NOTE EN REPONSE A LA DIRECTION INTERDEPARTEMENTALE DES ROUTES CENTRE-OUEST

De ce fait, le 08/12/2021, la Direction Interdépartementale des Routes Centre-Ouest a émis un avis défavorable à la demande du permis de construire (PC 086157 21 X0030 / PC 086157 21 X0029) pour la construction d'une centrale agri-solaire photovoltaïque au sol (Mignaloux-Beauvoir Est et Mignaloux-Beauvoir Ouest) au vu de :

Note réponse aux observations/Prescriptions de la DIRCO

Figure 2 - Localisation de la zone projet et de la zone inconstructible de 75 m de part et d'autre de la route nationale N147

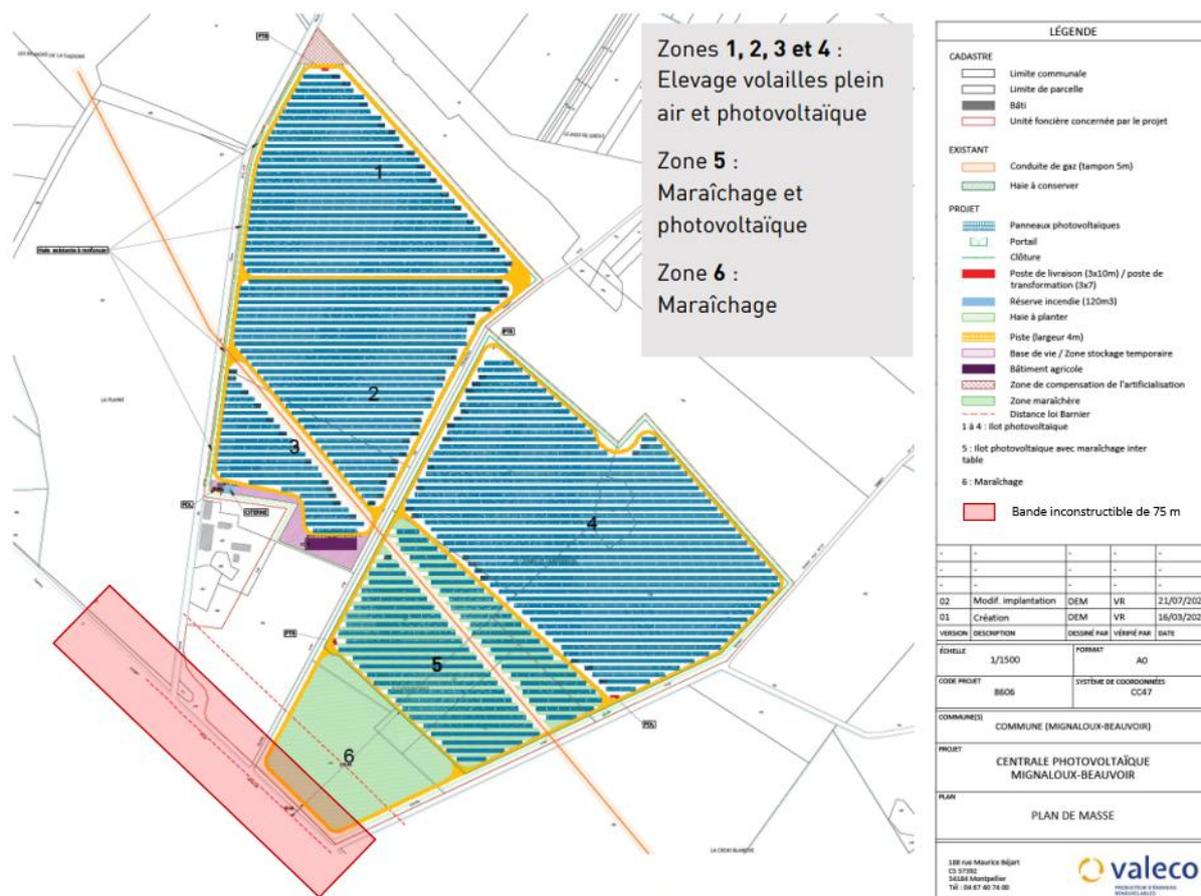
- la marge de recul de 75m (Loi Barnier) par rapport à l'axe de la chaussée de la RN147 ne semble pas respectée,

Aux vues du plan ci-dessus, les constructions et installations au titre du projet solaire sont situés à plus de 150 mètres de la N147 et donc en dehors de la bande inconstructible de 75 mètres de part et d'autre la nationale N147. Ce projet ne rentre donc pas dans le cadre de la loi Barnier et de l'article L111-6 du Code de l'Urbanisme.

Figure 6 - Schématisation de la réflexion partielle des rayons du soleil - Soleil haut (milieu de journée) = réflexions vers le Sud en direction du soleil

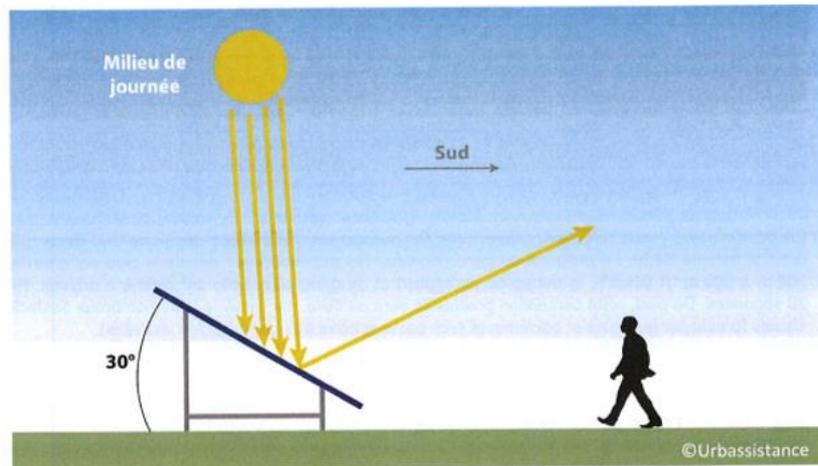
- compte-tenu de la proximité du projet par rapport à la RN147, le pétitionnaire doit fournir une étude spécifique sur les risques d'éblouissement et effets distrayeurs vis à vis des usagers de la RN. Des précisions devront également être fournies sur les haies envisagées (nature, hauteur...),

Il est à noter que l'objectif même d'un panneau photovoltaïque est d'absorber au maximum le rayonnement solaire afin de le convertir en énergie électrique. Les panneaux sont donc conçus de manière à ne pas réfléchir la lumière, mais maximiser son absorption. La surface du panneau dispose d'un traitement antireflet et le coefficient de réflexion est de seulement 8% en incidence normale.

Figure 13 - Topographie de la commune de Mignaloux-Beauvoir

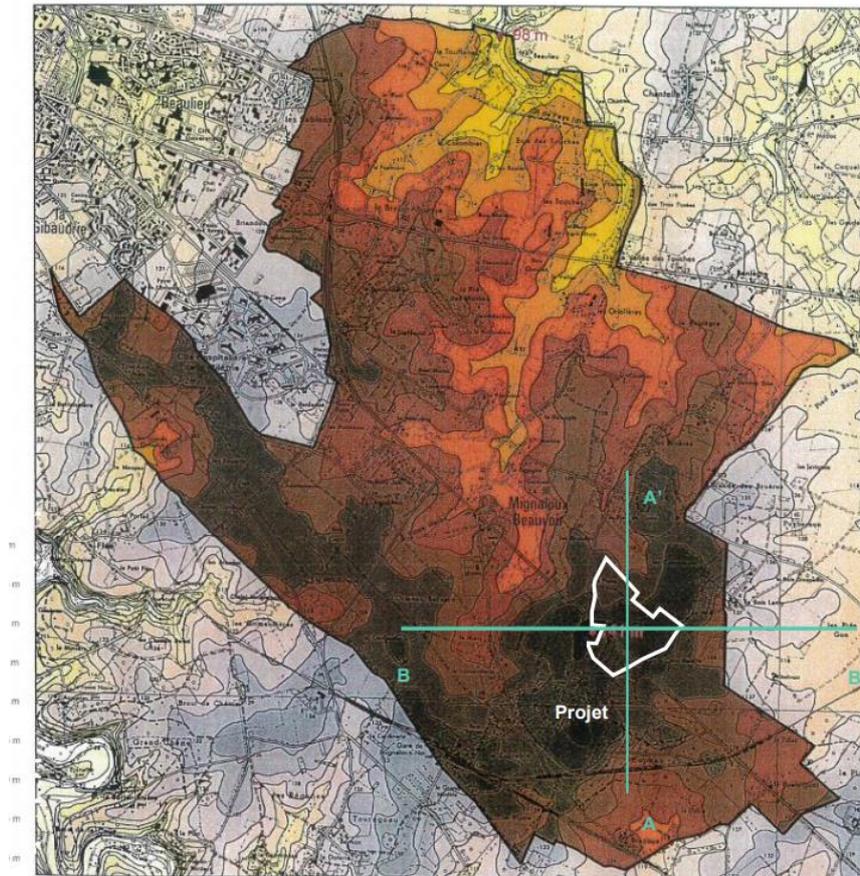
- l'assainissement (eaux usées même traitées et eaux pluviales) des projets de champs photovoltaïques, élevage et culture maraîchère qui ne doit pas s'écouler dans le fossé de la RN147. Aucun détail ne figure dans le projet transmis.

Au regard des profils altimétriques relevés, on constate que le site choisi pour l'implantation de la centrale agri-solaire est situé au sommet du Plateau de Mignaloux-Beauvoir. Son altitude est comprise entre 126 m NGF, au Nord-Ouest de la zone d'étude, à hauteur de la route de la Plaine et 139 m NGF, au Sud-Est du site, au niveau de la RN 147
